PEDREIRA N.º 4241 “BARROCAL N.º 2”

REVISÃO DO PLANO DE PEDREIRA

ESTUDO DE IMPACTE AMBIENTAL

ELEMENTOS ADICIONAIS

Figura 1EA – Fauna, Flora e Habitats - Área de estudo.

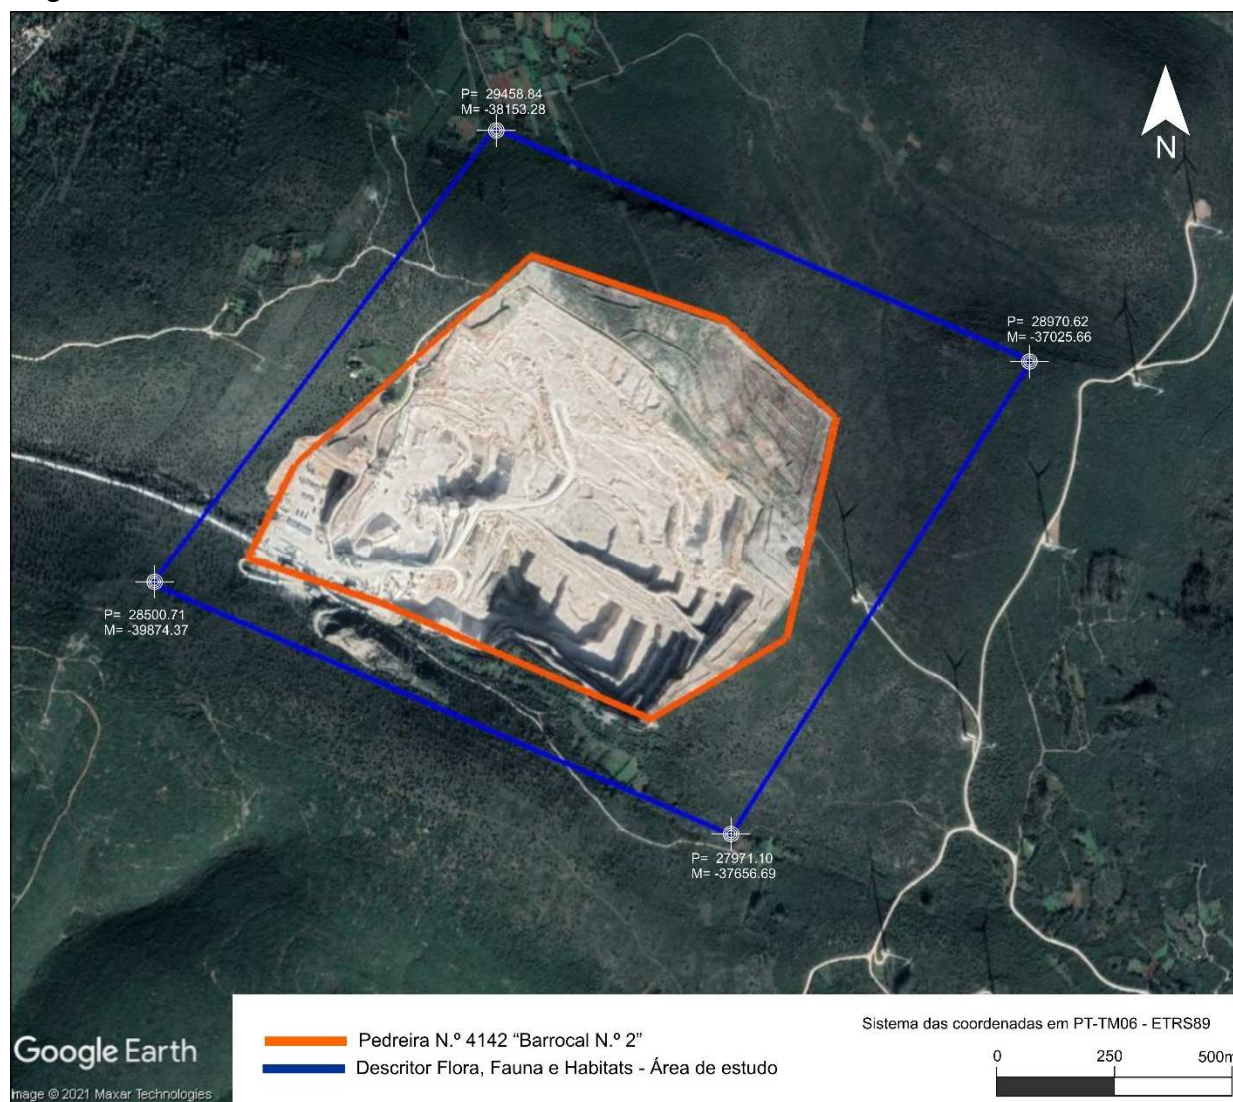
(7) Apresentação da delimitação e caracterização da área de estudo do EIA, que se pressupõe incluir a área licenciada e a área envolvente.

A área em estudo considerada no EIA abrange cerca de 50 km², sendo delimitada pelas latitudes 39º 53' e 39º 57' N e as longitudes (-)08º 37' e (-)08º 32' W. Esta área pôde, contudo, variar, adquirindo maior ou menor dimensão, consoante a escala de manifestação dos domínios ambientais do EIA e a magnitude geográfica necessária à sua caracterização e análise, tendo, em qualquer caso, os estudos sido focalizados na área de localização da pedreira em estudo, esta entendida como a área da pedreira Barrocal N.º 2 (poligonal licenciada) e a sua envolvente próxima. *(ver figura II.1.1 e item I.5, do EIA)*

Particularmente para o descritor Flora, Fauna e Habitats, a metodologia seguida no EIA parte de uma caracterização abrangente, de âmbito regional, que foi depois focalizada na área de localização da pedreira que representa na figura seguinte.

- Planta da Situação Atual (levantamento topográfico) da Revisão do Plano de Pedreira com implantação das áreas afetas a anexos de pedreira.
- Plantas dos licenciamentos do Estabelecimento Industrial, atribuídos em 1997 e em 2014.
- Planta do Plano de Pedreira de Adaptação, aprovado em 2005.

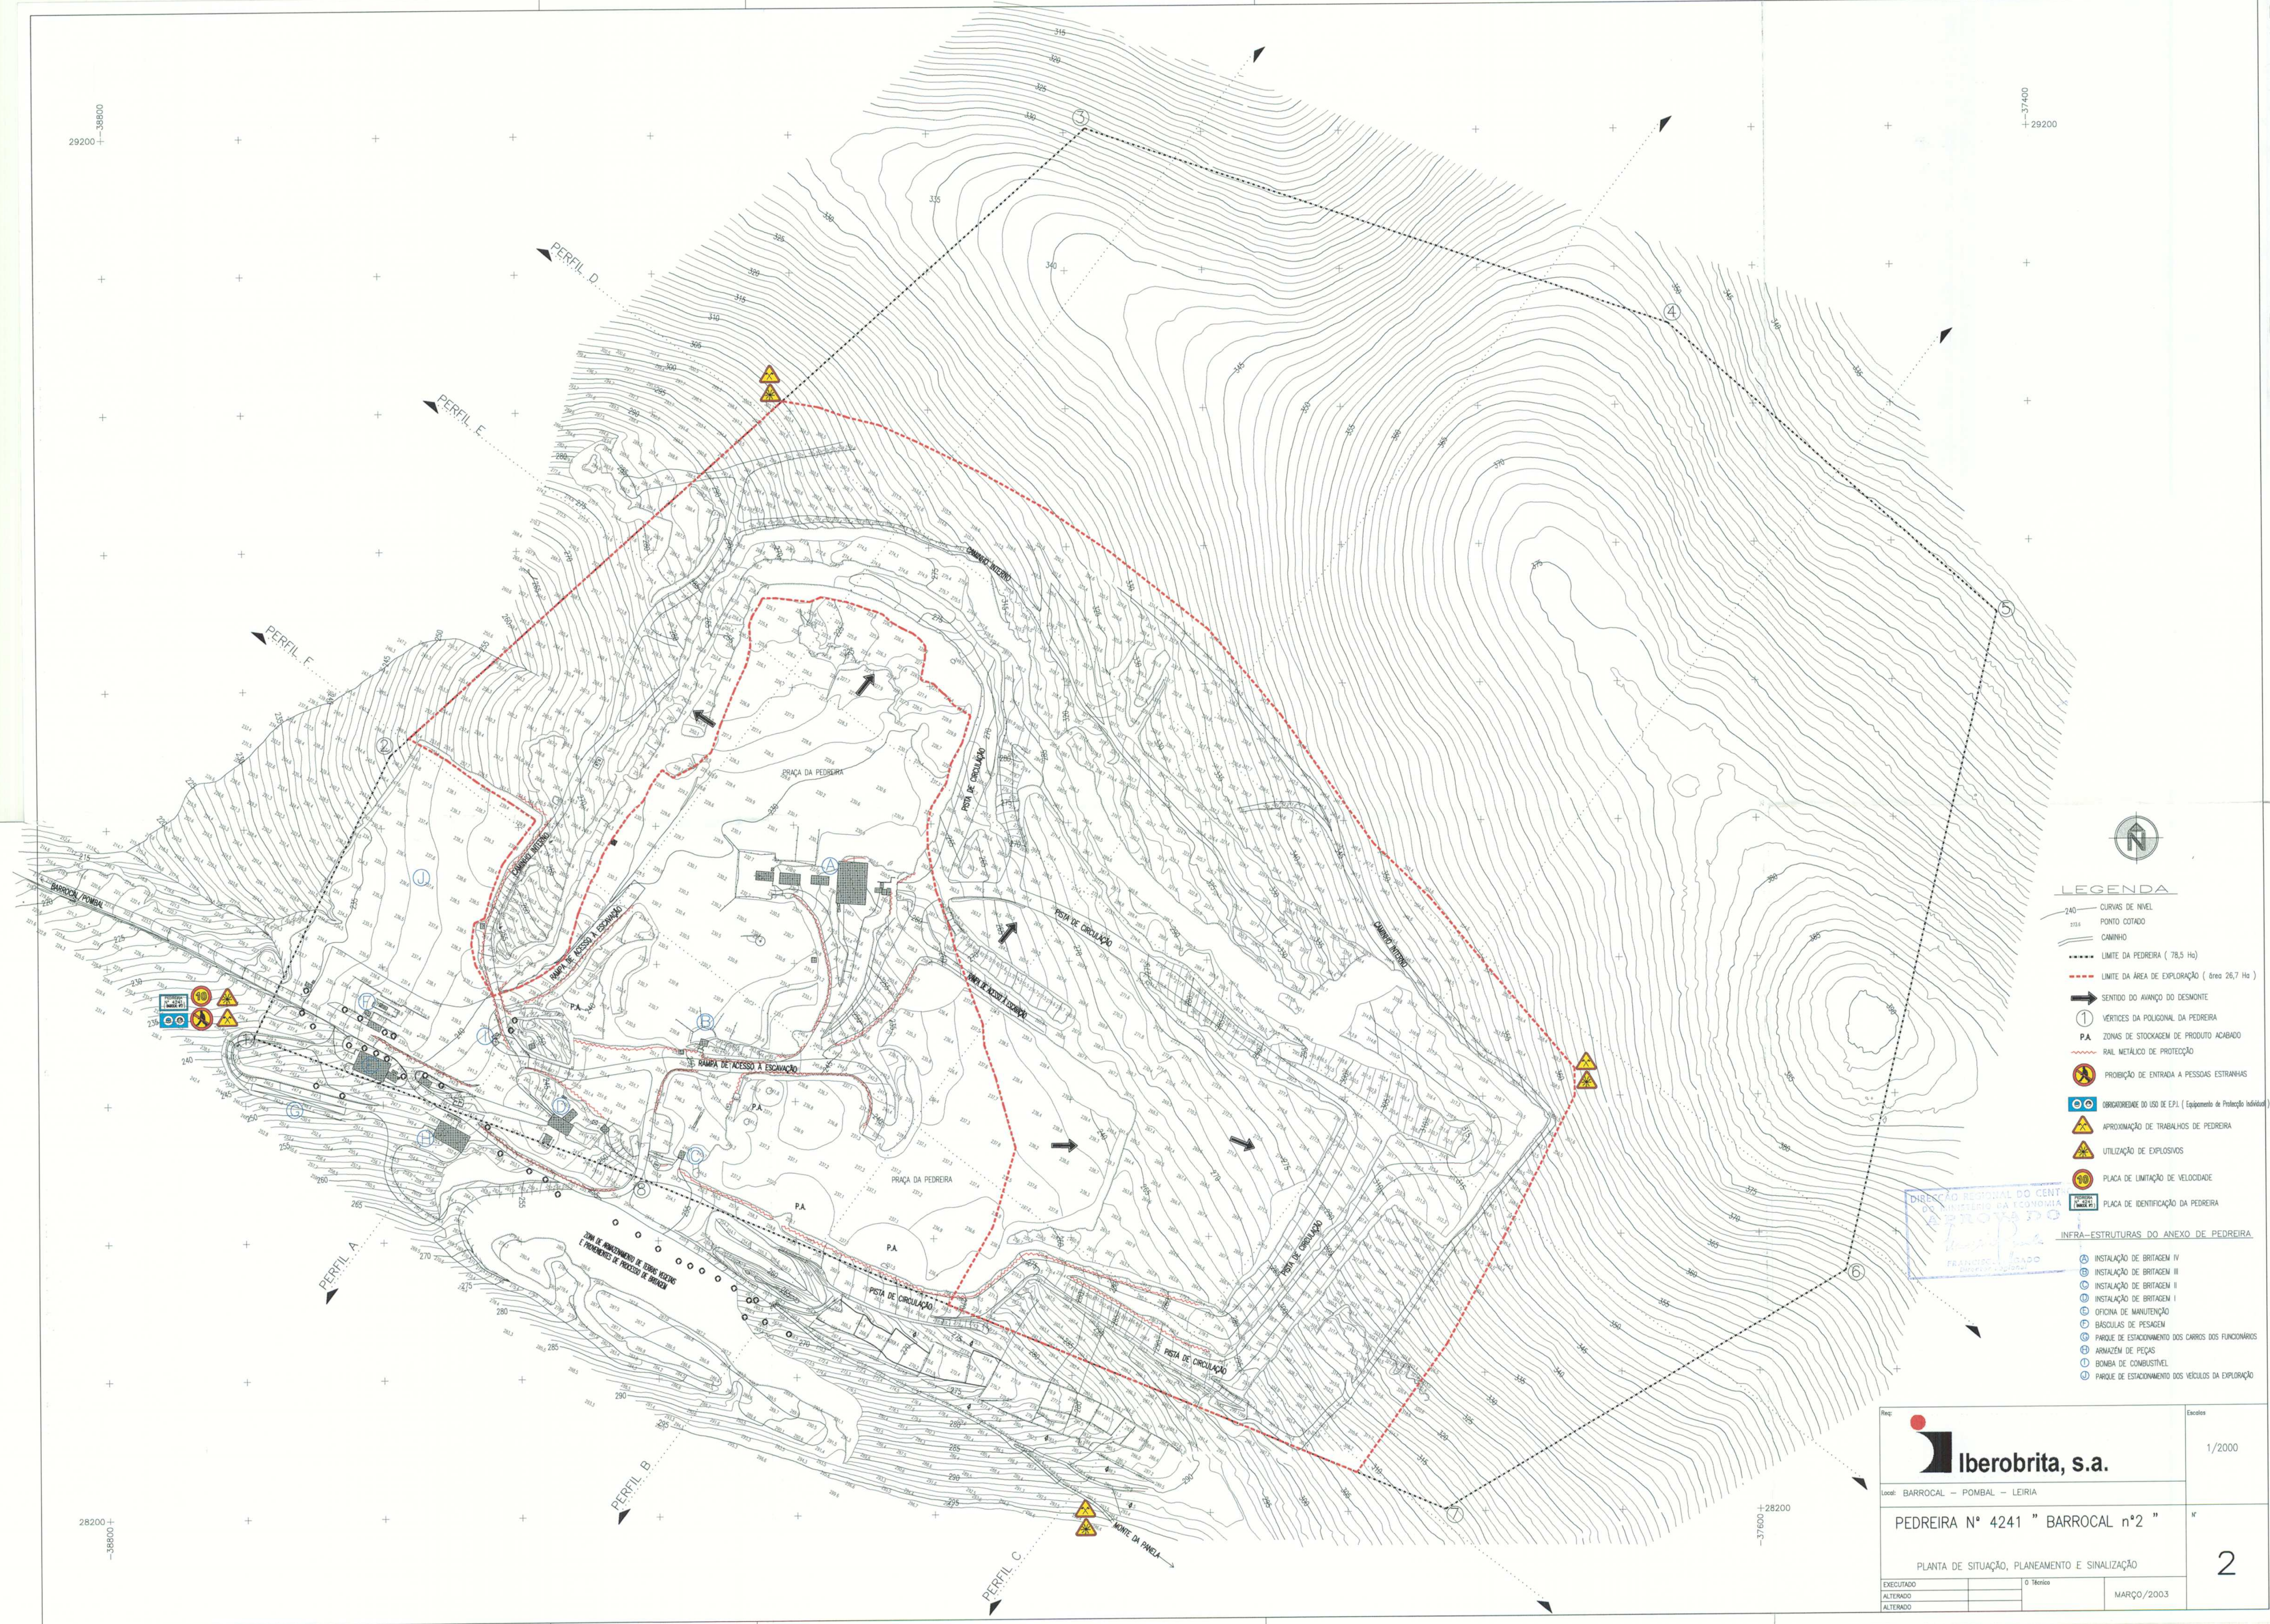
(1) Apresentação na planta topográfica da “Situação Atual” a delimitação da área afeta ao Estabelecimento industrial, que se insere dentro da área da pedreira e de acordo com o que se apresenta na “Planta de Situação Final da Exploração”. Deverá ainda ser identificada toda a área licenciada afeta ao Estabelecimento Industrial (EI).

(3) Apresentação em planta topográfica, do calcário extraído que não é comercializado (resíduos de extração), enquanto não são utilizados no enchimento da escavação.

Face ao agora solicitado, procede-se à implantação na planta da “Situação Atual” da RPP, da área que, nesta revisão do plano, não se prevê explorar / afeta a anexos de pedreira, e da área respeitante ao Estabelecimento Industrial (EI), tendo-se considerado pertinente efetuar a implantação das delimitações da área do EI relativas, não só ao processo de licenciamento de 2014, mas também do processo de 1997.

A solicitada planta da “Situação Atual” com a implantação das referidas delimitações do EI, bem como as plantas dos mencionados licenciamentos que serviram de base a essa implantação, são apresentadas no Anexo I deste documento.

Na planta da “Situação Atual” que se apresenta no Anexo I, encontra-se indicada a zona na qual são depositados os resíduos de extração, qualquer que seja a sua origem – calcário e materiais argilosos diretamente resultantes dos desmontes ou agregados não comercializáveis –, correspondendo essa zona de deposição a “vazios da escavação”,.

Designação da peça desenhada:
PLANO DE LAVRA – FASE I

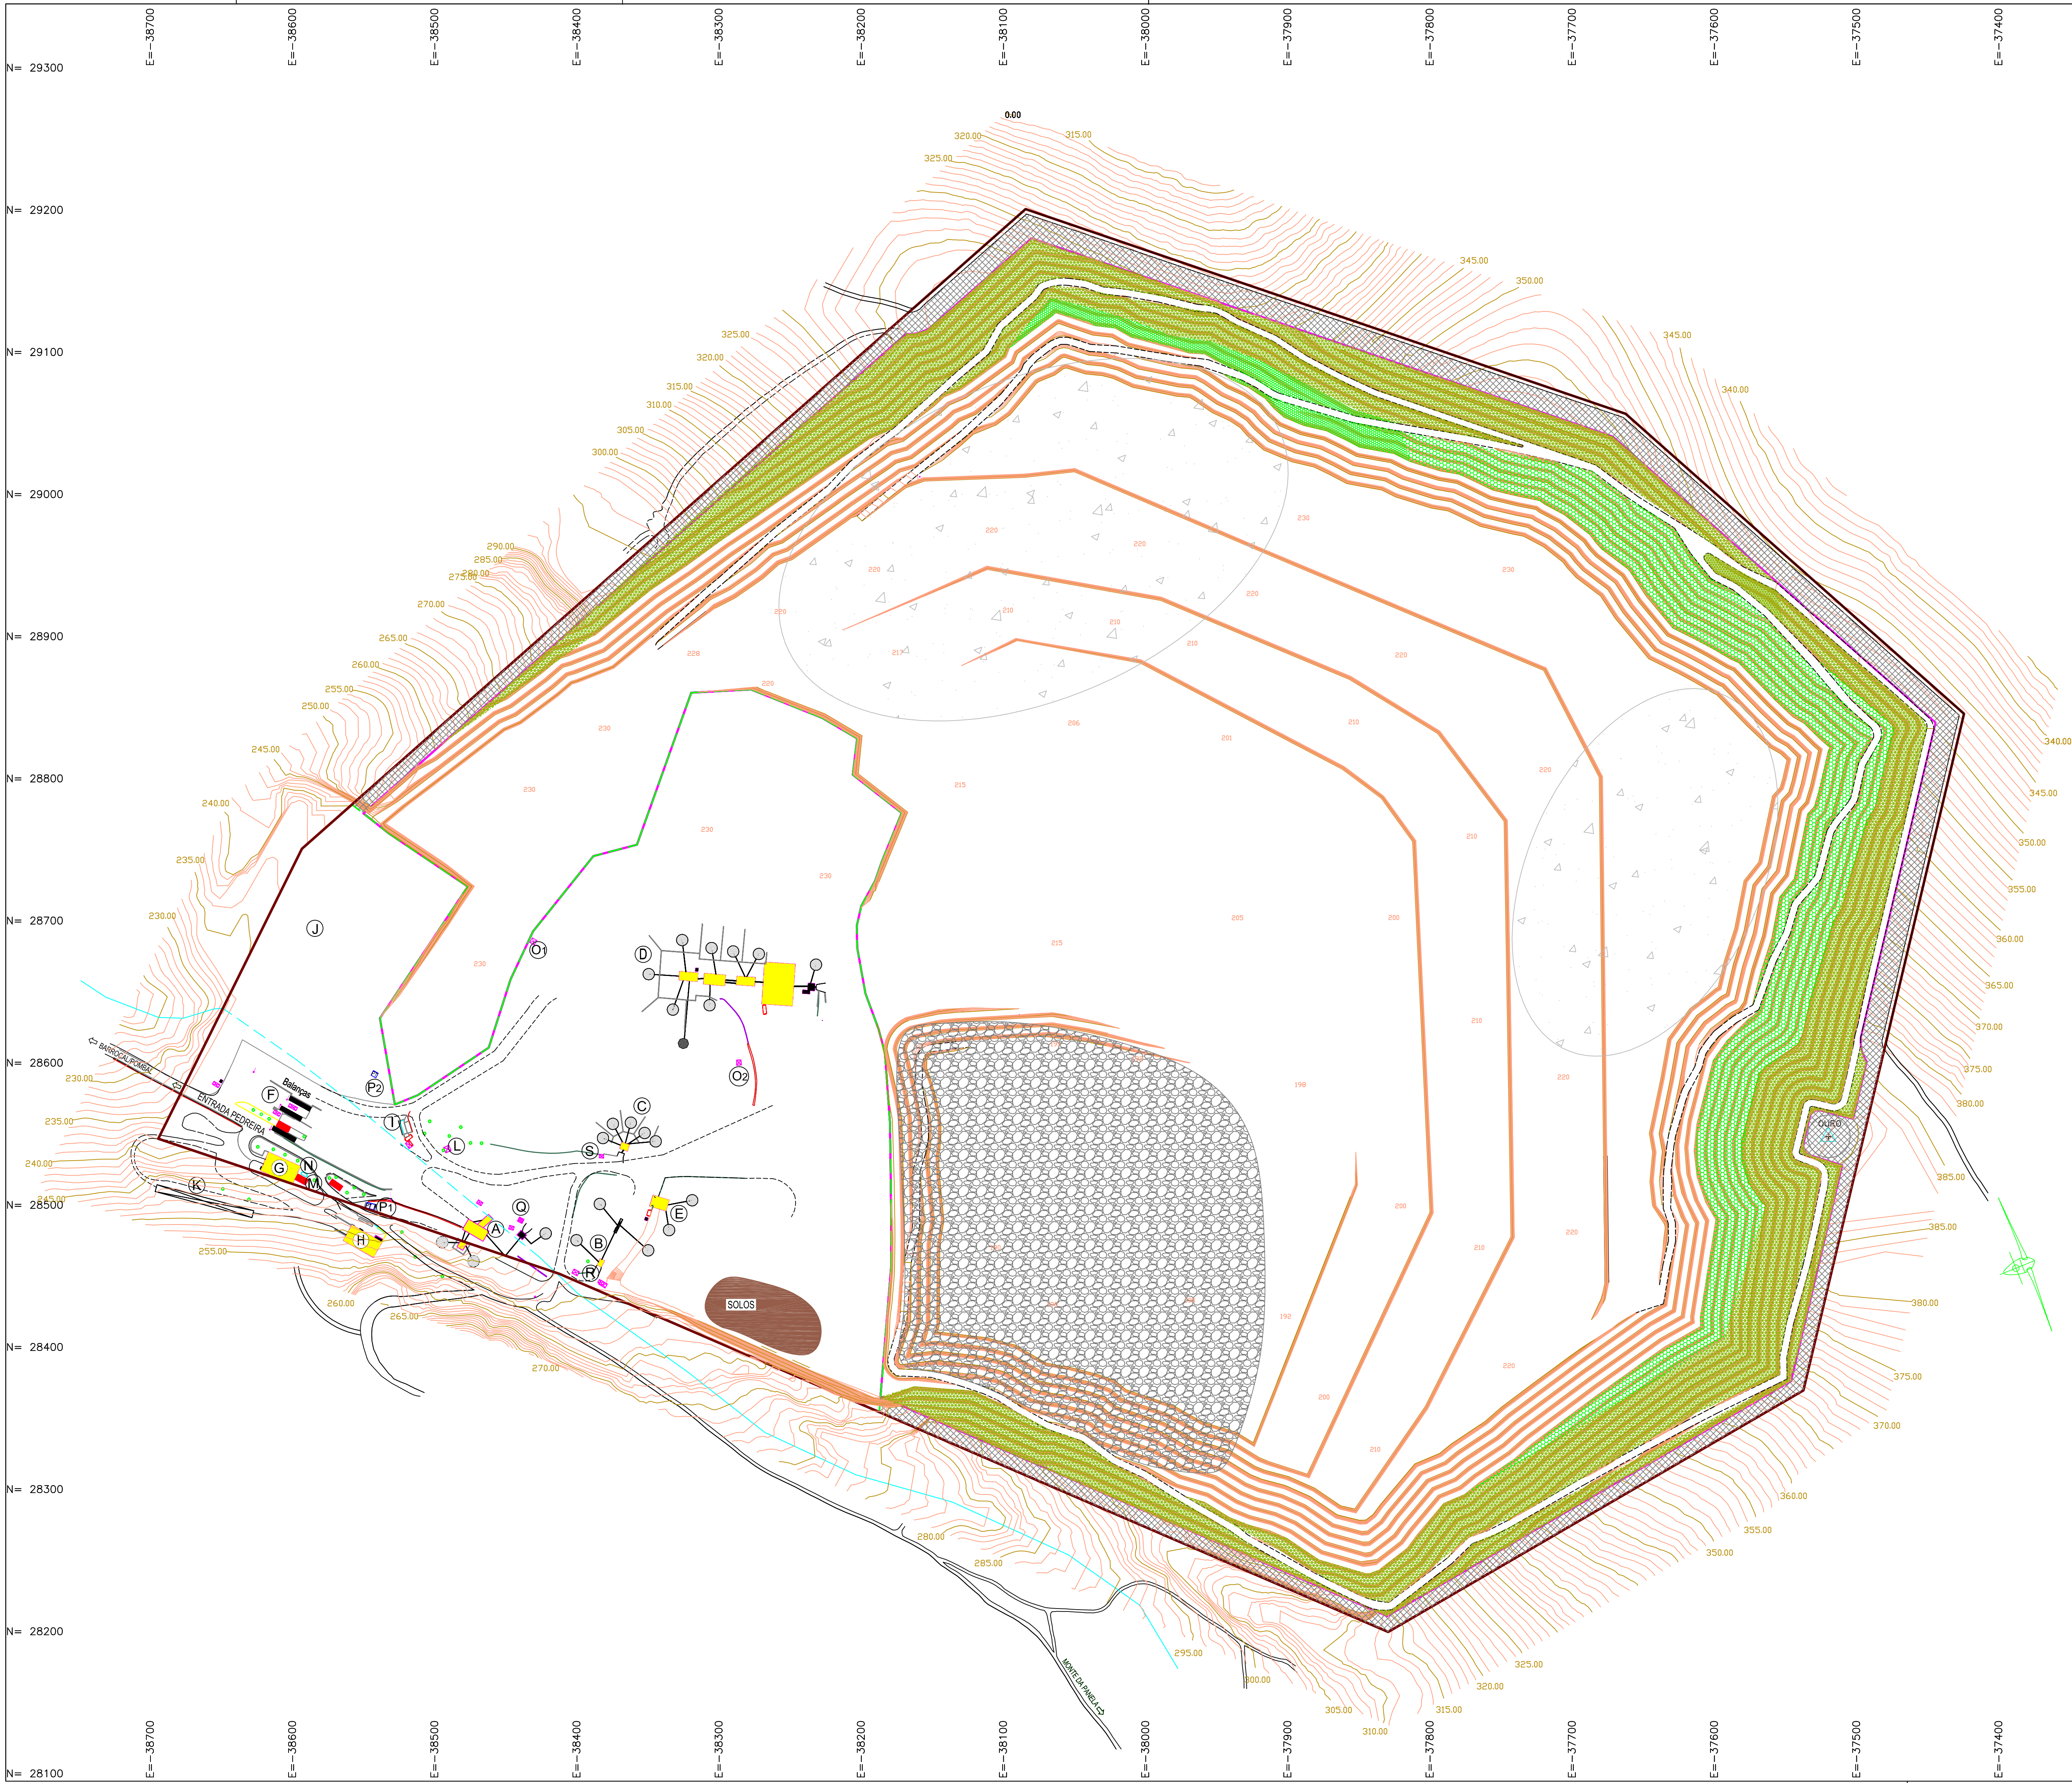
(5) Sendo a vida útil da pedreira de 48 anos, recomenda-se a apresentação das duas fases de exploração descritas pela firma, em duas plantas topográficas (fase I e fase II) de forma a estar clarificada na peça desenhada as ações previstas no terreno.

Caso a planta topográfica corresponda à fase final da lavra, fase II, pretende-se então que o Proponente apresente a planta topográfica correspondente à da fase I da lavra.

Procedeu-se assim à elaboração de um modelo de lavra representativo da Fase I, o qual, de acordo com o cronograma do Plano de Lavra, traduz a situação da exploração prevista no final de 38 anos, com a conclusão das bancadas até à cota 230. Sendo os últimos 8 anos da Fase I coincidentes com a Fase II, o modelo traduz a situação previsível desta Fase II para esse prazo.

Embora o solicitado se refira unicamente à Lavra, procedeu-se nessa planta a uma representação indicativa da situação correspondente à recuperação ambiental e paisagística, de acordo com o PARP, incluindo os zonamentos previstos de deposição de resíduos de extração para o enchimento parcial da escavação que será concretizado nos últimos anos de vida útil da pedreira.

A planta resultante do modelo desenvolvido é apresentada no Anexo II deste documento.
